地質地盤の要件を満たさない設楽ダム建設事業は中止を！

＝ダムサイト選定段階の国の地質調査報告書に対する批判的検討および現地調査結果から＝

2015 年 12 月 11 日

設楽ダムの建設中止を求める会 代表 市野 和夫

図5-1 上流案ダムサイト提案追加位置図
(S=1:2000)

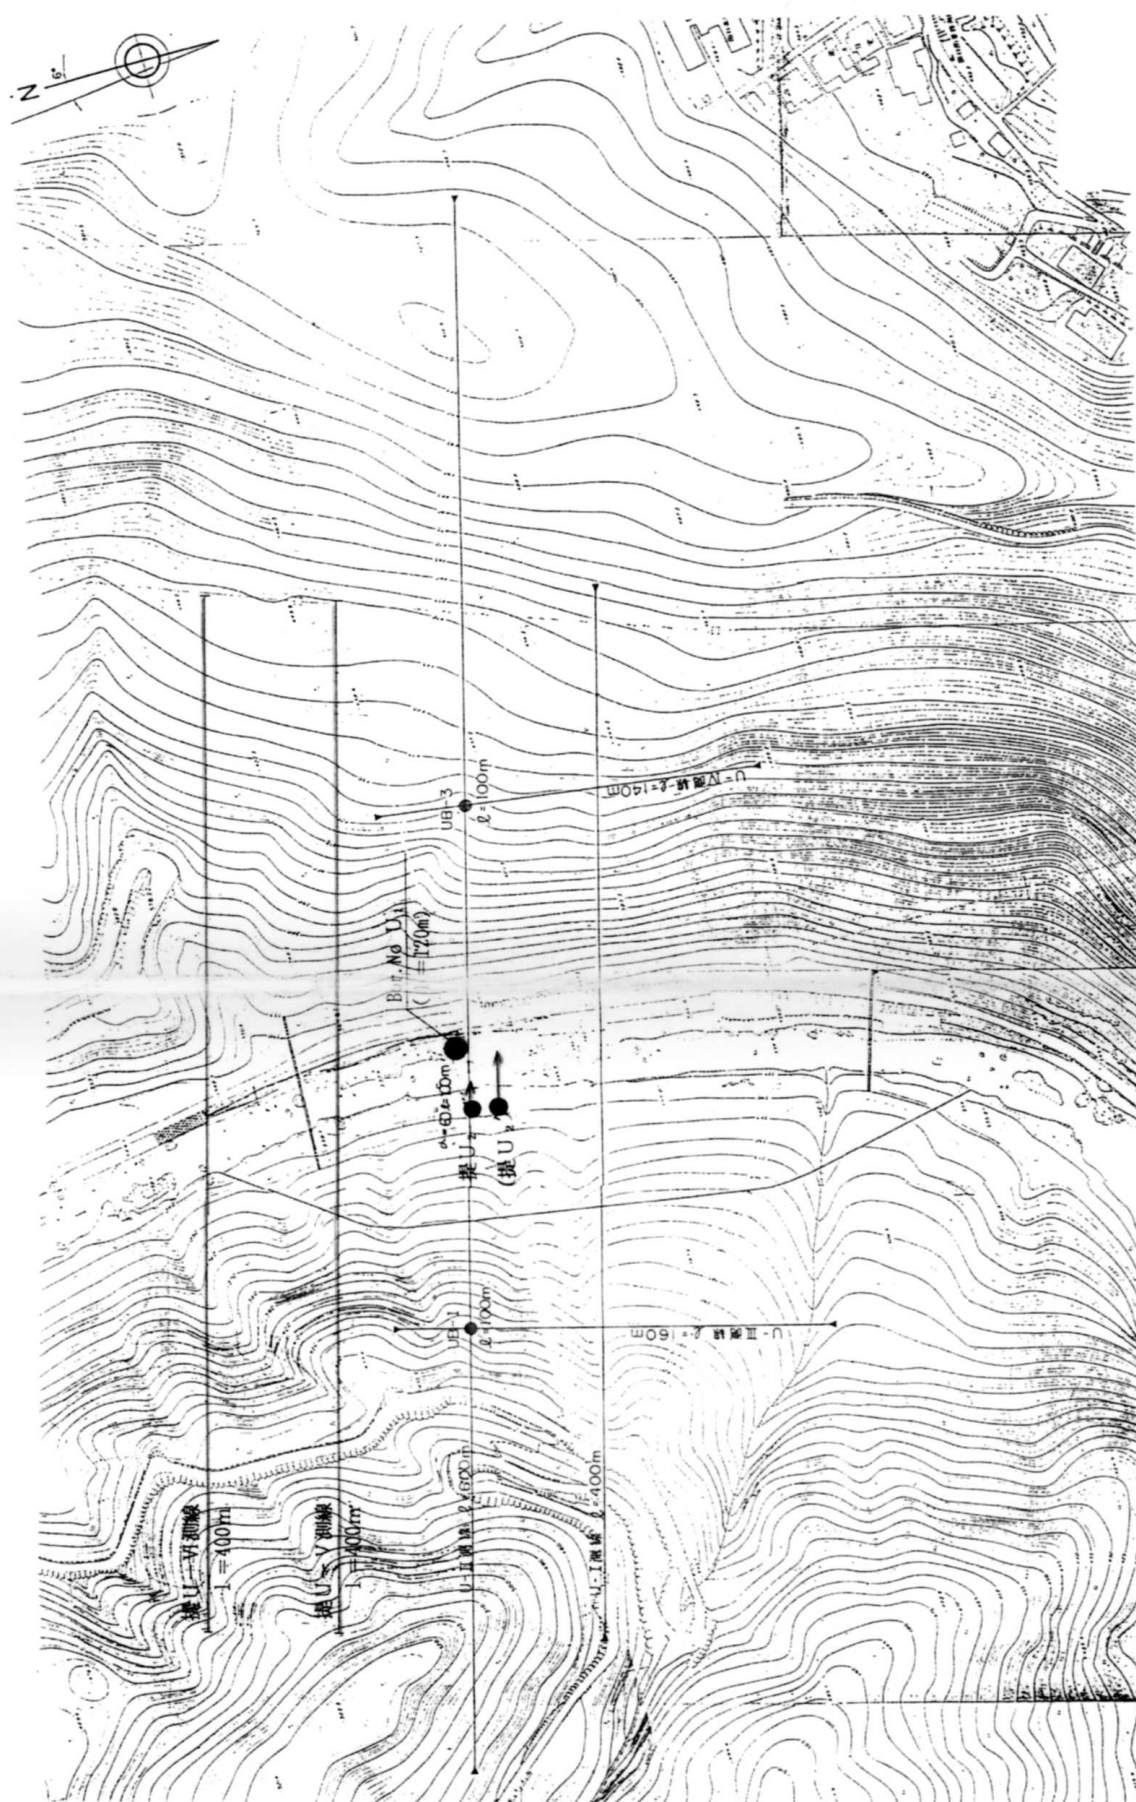
H4 年度ダムサイトボーリング調査報告書および、同 その 2 において、F-1、F-5 についてそれぞれ U1 地点と D1 地点において、斜めボーリング調査が提案されたが、その後実施されていない。
